Angående aktsemdsoner - Gbnr. 76/101

Vi viser til søknad om å bruksendre deler av gbnr. 76/101 til campingplass mm. vårt brev datert 25.10.23 og dykkar svar/spørsmål motteke 26.10.23.

Utsnitt av NVE sitt aktsemdkart for flaum frå 2020

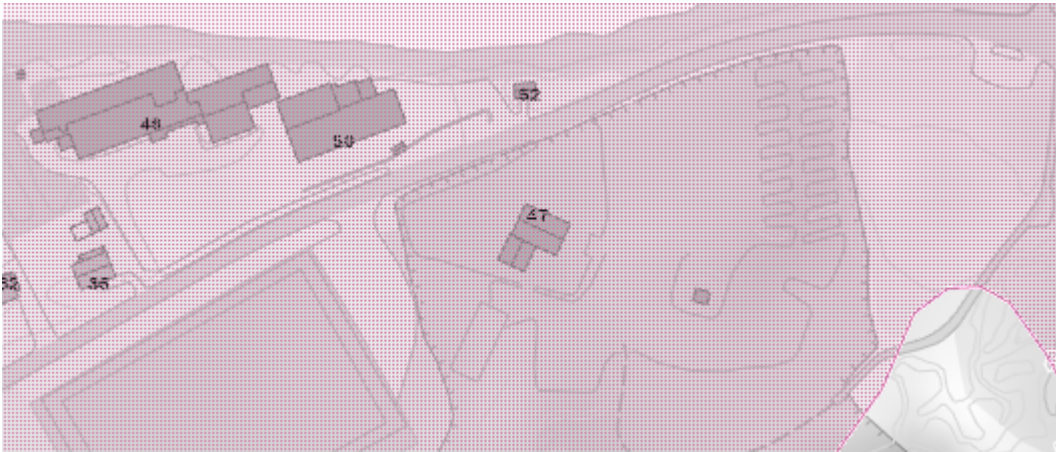
I KPA er det lagt inn aktsemdsone for både flaum og skred, men KPA vart vedteken i 2015, og naturfarevurderingane i planen er eldre enn dette. Sidan då har det vore store endringar, spesielt i høve berekning av flaum, klimapåslag osv.

NVE kom med nye, nasjonale flaumkart i 2020, og med nye skredkart i høve snøskred i 2023, og det er desse karta kommunen må halde seg til.

1. Tiltaket ligg i aktsemdsone for flaum, steinsprang og snøskred med og utan skogeffekt, så det må innhenta naturfarerapport frå kompetente personer, normalt hydrolog i høve flaum, og geolog i høve skred.
